<b>SNAM FSRU ITALIA</b>	<b>COMMESSA</b> <b>NQ/R22199</b>	<b>UNITÀ</b>
	<b>LOCALITA'</b> <b>RAVENNA (RA)</b>	<b>REL-PROG-E-00009</b>	
	<b>PROGETTO:</b> <b>FSRU RAVENNA E COLLEGAMENTO ALLA RETE NAZIONALE GASDOTTI</b>	Pag. 1 di 67	<b>Rev.</b> <b>0</b>

**EMERGENZA GAS**  
**INCREMENTO DI CAPACITÀ DI RIGASSIFICAZIONE (DL 17.05.2022 , N. 50)**  
**FSRU RAVENNA E COLLEGAMENTO ALLA RETE NAZIONALE GASDOTTI**

**RELAZIONE ILLUSTRATIVA DELLE**  
**OTTIMIZZAZIONI PROGETTUALI**

**Figura 3.1.1: Posizione planimetrica tra configurazione autorizzata (in verde) e posizione ottimizzata**

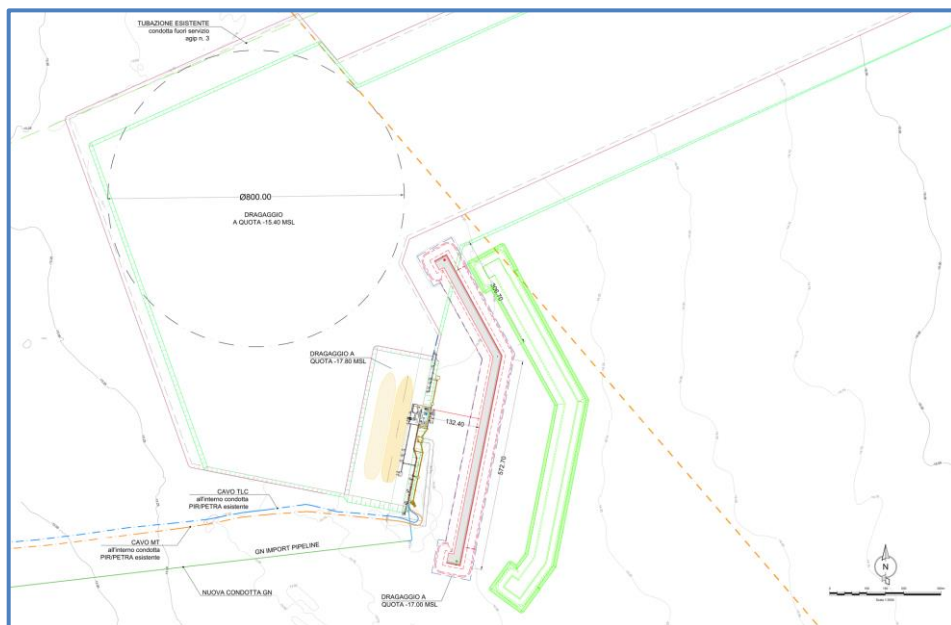
Lo sviluppo dell'ingegneria di dettaglio ed il continuo confronto con le autorità tecniche marittime ha portato a rivedere la posizione della diga rispetto alla soluzione autorizzata (Rif. ALTERNATIVA A del Decreto n.3 del 7 novembre 2022).

**Figura 3.1.2: Vista planimetrica diga frangi flutti ottimizzata**

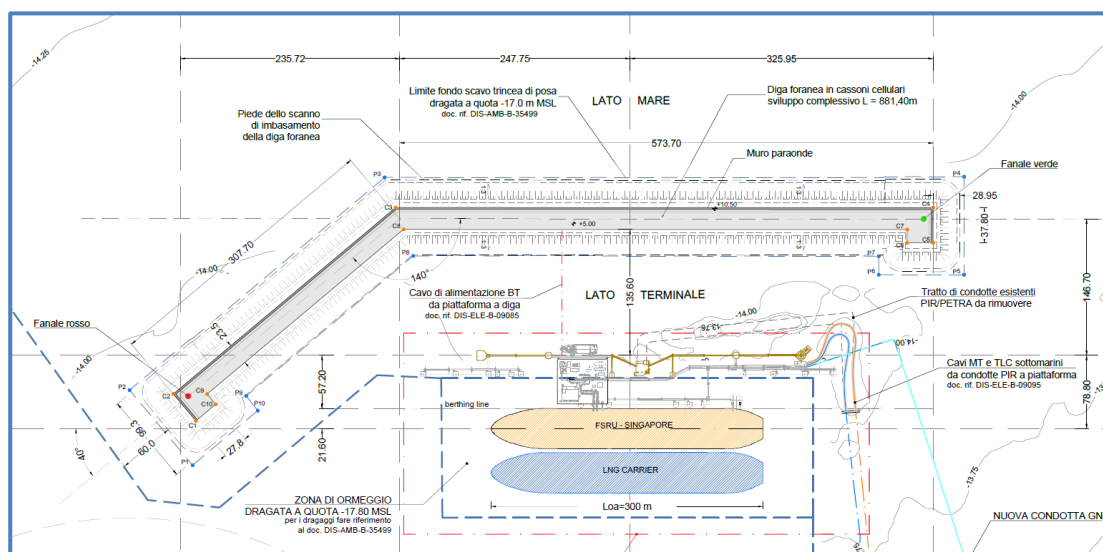
La diga frangiflutti nella configurazione ottimizzata si presenta planimetricamente come una spezzata costituita da 2 segmenti anch'essi orientati secondo la direzione principale nord-sud, di sviluppo complessivo pari a circa 882 m e larghezza pari a circa 23,50 m che diventa in corrispondenza delle due testate circa 37,80m.

**Figura 3.2.5 Stralcio planimetrico della posizione della condotta Eni (evidenziato in arancione il tratto da rimuovere interferente con la nuova area di dragaggio)**

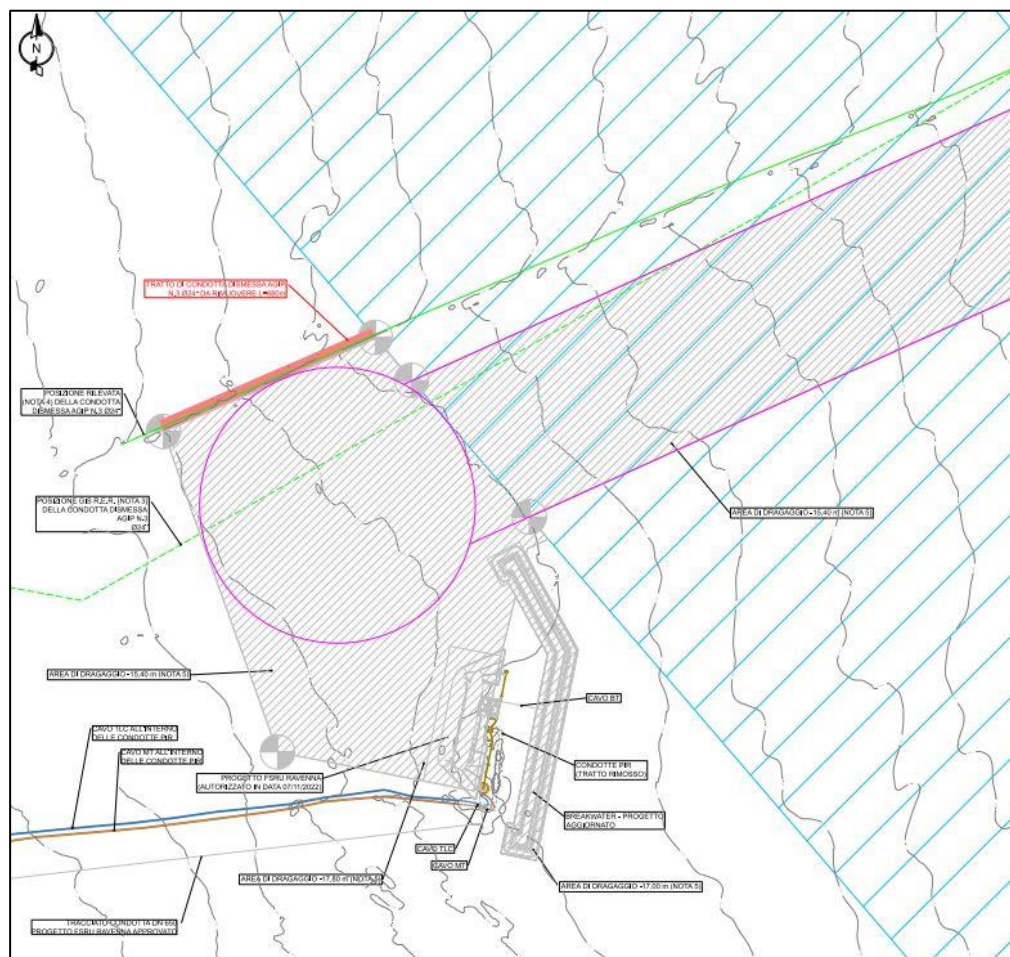
Lo stralcio planimetrico (Rif. Elaborato DIS-PL-B-13025 in Allegato 3) nella figura sottostante mostra la potenziale interferenza (in arancione) tra l'area l'impronta dell'area di manovra e il tratto di condotta Eni.

**Figura 3.3.1: Confronto ottimizzazione dimensioni del deck di piattaforma**

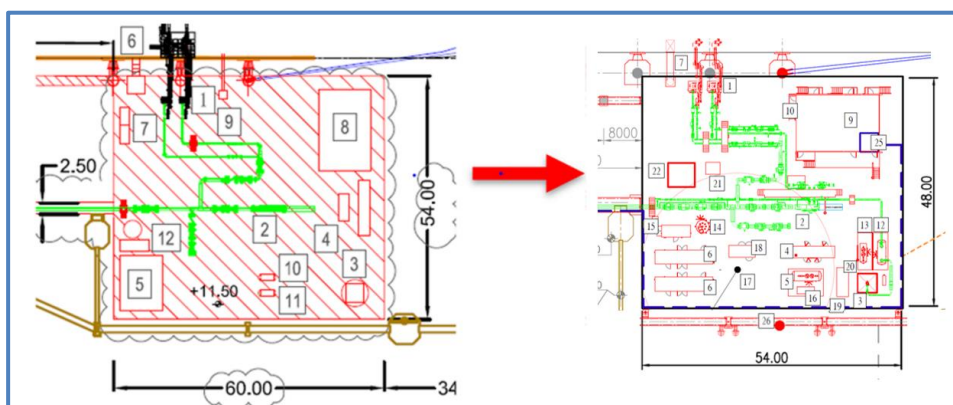
- È stata ottimizzata la disposizione delle apparecchiature installate sul deck principale della piattaforma di ormeggio riducendone le dimensioni totali planimetriche da 60 m x 54 m all'attuale configurazione ottimizzata di 54 m x 48 m circa.

Di seguito si riportano figure di confronto tra le due configurazioni di deck descritte (Rif. Planimetria generale e sezione Doc 000-GB-A-17311 in Allegato 4).

**Figura 3.3.2: Confronto ottimizzazione tra struttura a pali e jacket**

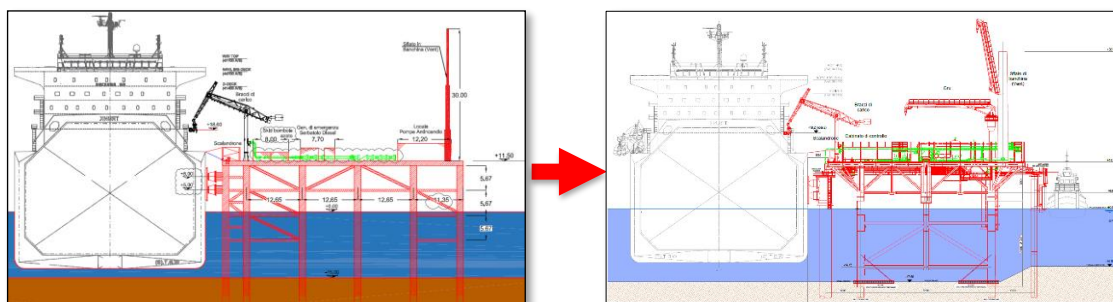
Di seguito si riportano le figure di confronto tra le due configurazioni descritte.

**Figura 3.3.3: Ottimizzazione passerelle di accesso alle briccole di ormeggio posizionate a SUD**

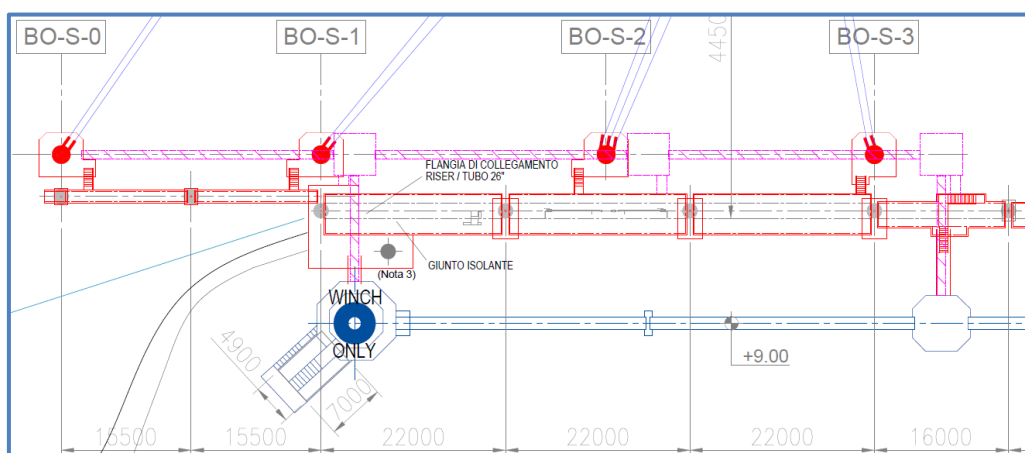
- c. Sono state ottimizzate le posizioni delle passerelle di collegamento tra le briccole di ormeggio sia sul lato nord che sud della piattaforma di ormeggio. La posizione delle briccole di ormeggio lato sud sono state ottimizzate per migliorare gli angoli di lavoro dei cavi di ormeggio.

Di seguito si riportano le figure estratte dal documento 000-GB-A-17311 in Allegato 4 che mostrano la configurazione progettuale approvata a novembre 2022 (in colore viola) e l'attuale configurazione ottimizzata (in colore rosso). La figura è estratta dal documento planimetria generale di piattaforma n° 000-GB-A-17311 in Allegato 4.

**Figura 3.3.5: Ottimizzazione percorso tubazione DN 650(26")**

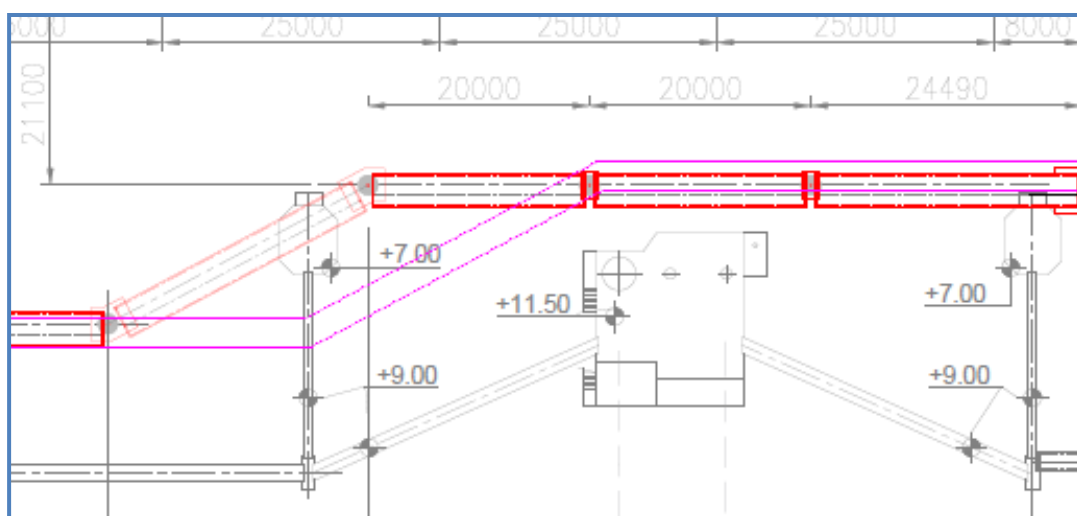
- d. È stato ottimizzato il percorso della passerella della tubazione DN 650(26") così come mostrato nella figura che segue con il confronto tra la configurazione progettuale approvata a novembre 2022 (in colore viola) e l'attuale configurazione ottimizzata (in colore rosso). La figura è estratta dal documento Planimetria generale di piattaforma n° 000-GB-A-17311 in Allegato 4.

**Figura 3.3.6: Briccola aggiuntiva ed ampliamento piattaforma lato sud-ovest**

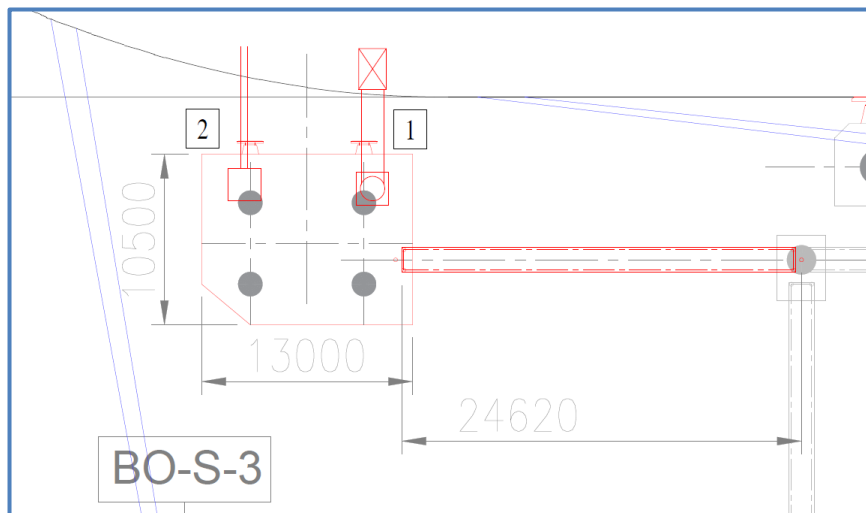
- e. È stata aggiunta una briccola (lato sud-ovest) con relativa passerella di collegamento alla struttura già presente nel progetto autorizzato a novembre 2022, lunga circa 25 metri. Tale briccola è necessaria al fine di:
- Consentire l'aggiunta di una ulteriore scala di accesso (scalandrone) tra FSRU e piattaforma di ormeggio rispetto a quanto previsto nel progetto approvato a novembre 2022 (Rif. identificativo 1 nella Figura 3.3.6);
  - Riposizionare il sistema di alimentazione elettrico e scambio segnali tra FSRU e piattaforma (Rif. identificativo 2 nella Figura 3.3.6).

La Figura 3.3.6 è estratta dal documento di progetto planimetria generale di piattaforma n° 000-GB-A-17311 in Allegato 4.

**Figura 3.3.7: Pali di fondazione aggiunti**

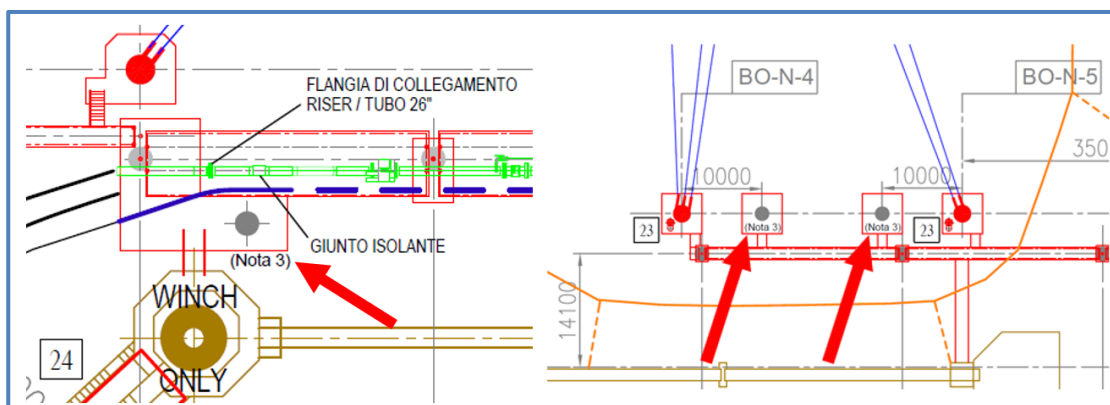
- f. Sono stati aggiunti n° 3 pali di fondazione, aventi lo scopo di supportare eventuali integrazioni al sistema delle utilities di piattaforma (antincendio, sistemi di controllo delle schiume etc) nelle seguenti posizioni:
- N.1 palo a destra della briccola BO-N-4;
  - N.1 palo a sinistra della briccola BO-N-5;
  - N.1 palo in prossimità della piattaforma di approdo della tubazione DN 650(26").

Di seguito si riportano le figure estratte dalla planimetria generale di progetto n°000-GB-A-17311 in Allegato 4.

**Figura 3.3.8: Disposizione gru di sollevamento ed ormeggio supply vessel**

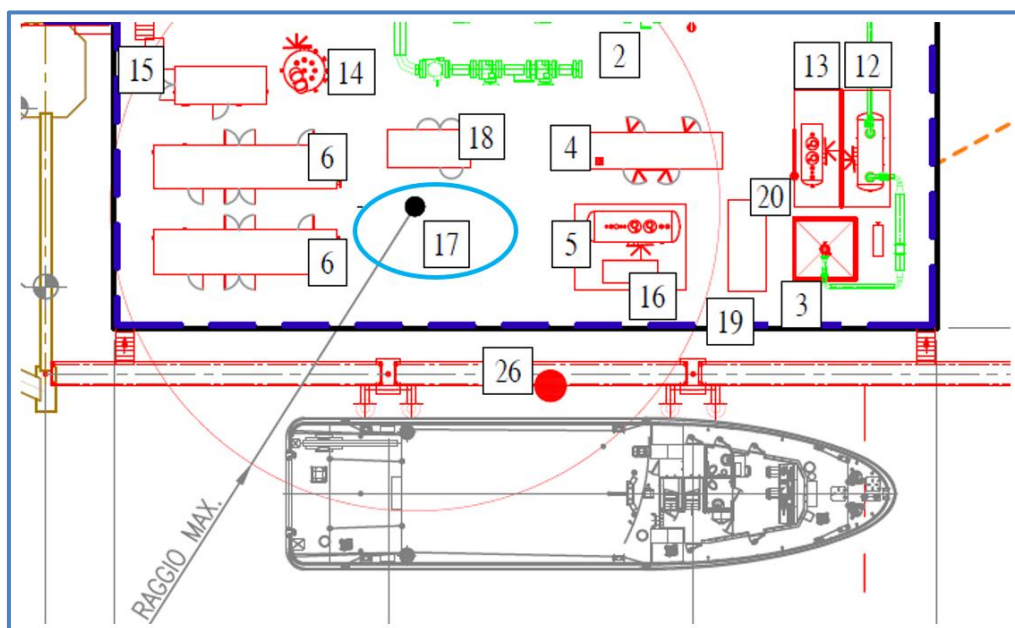
La gru sarà posizionata come riportato nella planimetria generale di piattaforma n° documento 000-GB-A-17311 in Allegato 4 (Indicata con l'indice 17 nella Figura 3.3.8 seguente).

- h. La piattaforma sarà dotata di una stazione di ormeggio (collocata sul lato est della piattaforma) per l'ormeggio dei mezzi navali (supply vessel) di logistica durante la fase di esercizio del terminale (Rif. La Figura 3.3.8 estratta dalla planimetria generale di piattaforma n°000-GB-A-17311 in Allegato 4).

L'ormeggio sarà dotato di una alimentazione elettrica per consentire ai mezzi di evitare l'utilizzo dei motori quando ormeggiati in condizioni non operative (indicata con n. 26 nella figura 3.3.8 estratta dalla planimetria generale di piattaforma n°000-GB-A-17311 in Allegato 4).

**Figura 3.3.10: Disposizione dei punti di ormeggio al completamento della diga**

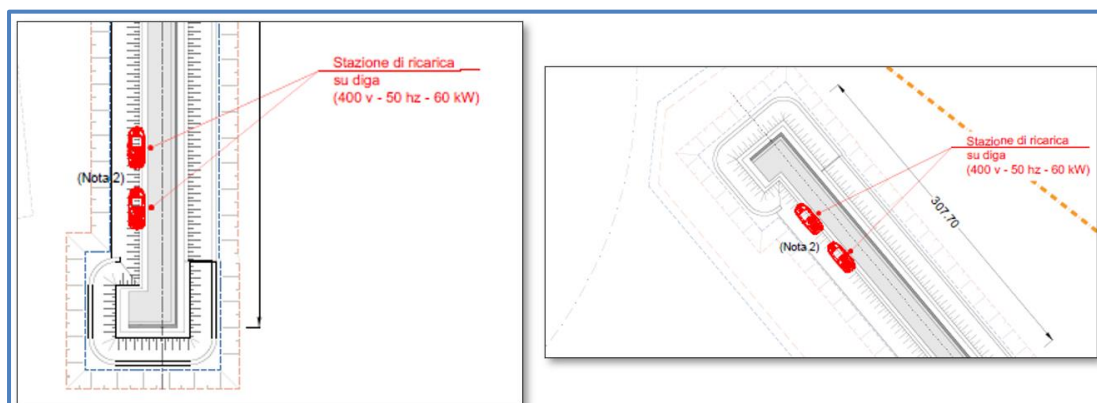
- j. Una volta completata la diga frangi flutti, saranno predisposti degli ormeggi dedicati da realizzarsi sul paravento ovest della stessa (n°2 postazioni locate a nord della diga e n°2 a sud) per ospitare fino a quattro mezzi navali (tipo rimorchiatori o equivalenti). Le postazioni di ormeggio saranno dotate di colonnine di ricarica elettrica per consentire agli stessi mezzi di ridurre al minimo l'utilizzo dei motori durante i periodi di non operatività (Rif. Figura 3.3.10 estratta dalla planimetria di ormeggio rimorchiatori n° 001-ZB-D-17313 in Allegato 4);

**Figura 3.3.12: Tracciato rilocato del cavo elettrico MT e del cavo TLC**

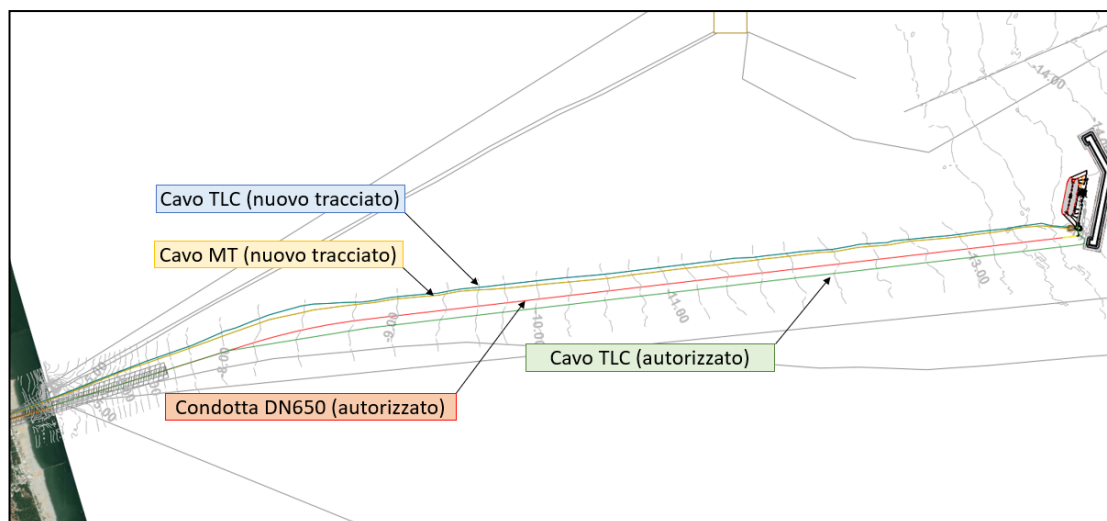
Il cavo MT, quindi, raggiungerà la piattaforma riutilizzando, per gran parte del suo tracciato, una delle due condotte dismesse PIR. Le condotte PIR, ora di proprietà Snam, sono costituite, ciascuna, da un doppio tubo in acciaio (tecnologia cosiddetta “pipe-in-pipe”) in cui il mantello esterno ha un diametro DN 700(28”) e la condotta interna ha un diametro DN 550 (22”). Il cavo telecomando TLC sarà rilocato in una delle due condotte PIR come di seguito illustrato.

**Figura 3.4.1: Posizione nuova caldaia per acqua di mare**

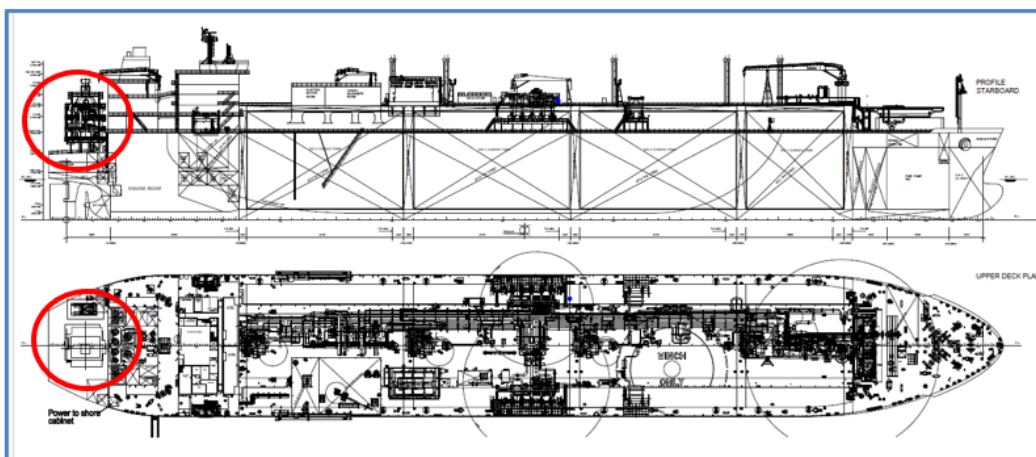
- Pompe di rilancio dell'acqua di mare del circuito acqua mare di rigassificazione
- Scambiatori di calore a piastre acqua mare – acqua dolce
- Riscaldatore a gas di acqua dolce

**Figura 3.4.5: Posizione futuro compressore di minimo send-out**

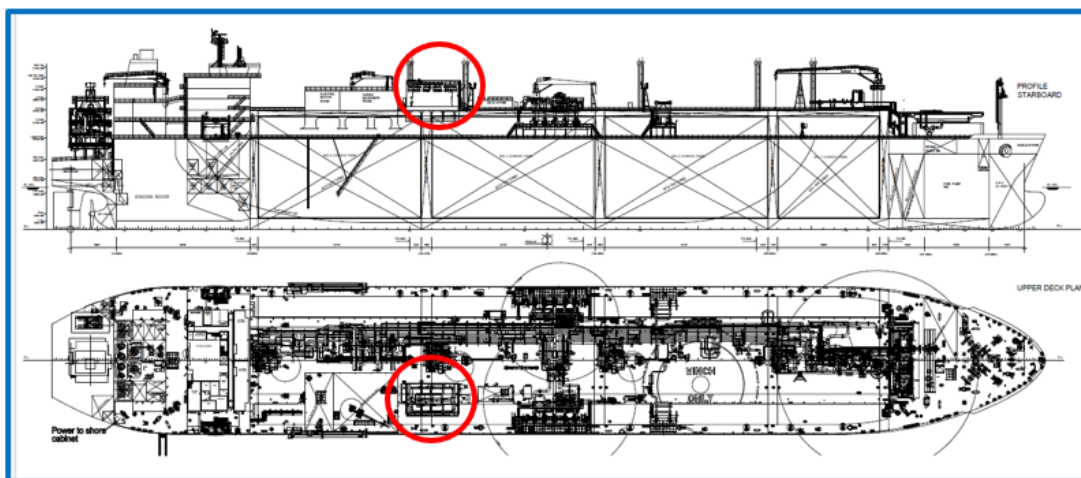
La seconda modifica che riguarda la BW Singapore è una predisposizione per la futura installazione di un compressore per la produzione di Boil-Off Gas (BOG) durante le fasi di minima portata di rigassificazione da parte della FSRU (Minimum Send-Out scenario).

**Figura 3.5.1 Stralcio catastale con evidenziato la rilocalizzazione del PIL 1 con la fascia di servitù ed area di occupazione lavori**

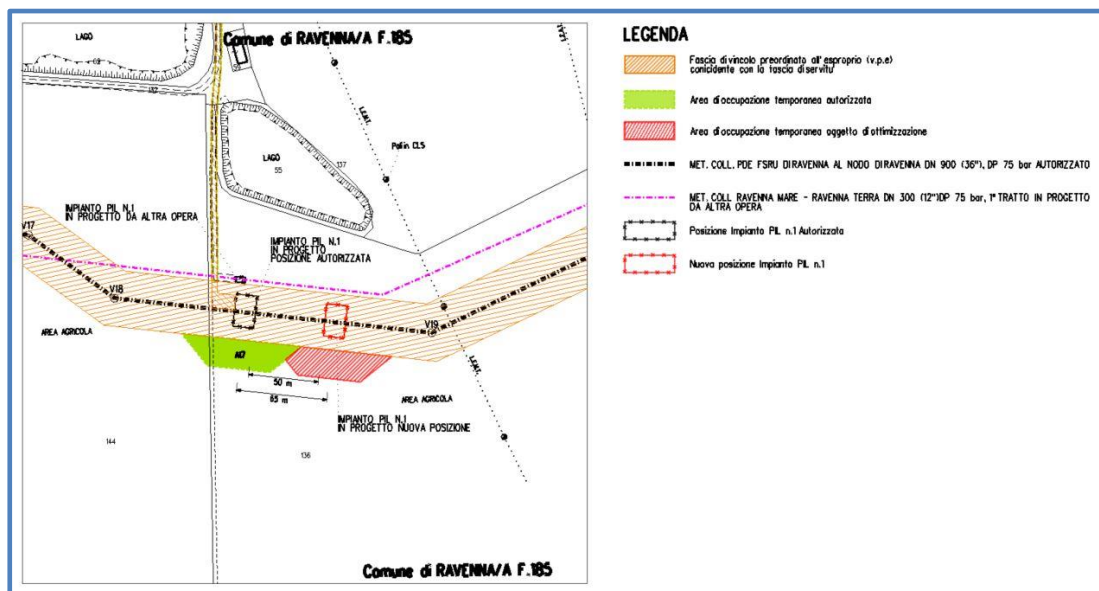
In particolare, si tratta della richiesta pervenuta dalla ditta proprietaria (la Cooperativa Agricola Braccianti Campiano) di traslare la posizione planimetrica del Punto di linea denominato "PIL 1" (localizzato alla progressiva chilometrica 9+553 metri del tracciato del metanodotto DN 900 (36") di circa 50 m verso Sud-Ovest al fine di consentire l'irrigazione del proprio fondo agricolo mediante sistema "pivot" di tipo fisso.

Nella figura si riporta lo stralcio catastale con la posizione di progetto del PIL 1 (in nero) e quella di cui si richiede l'autorizzazione in rosso.
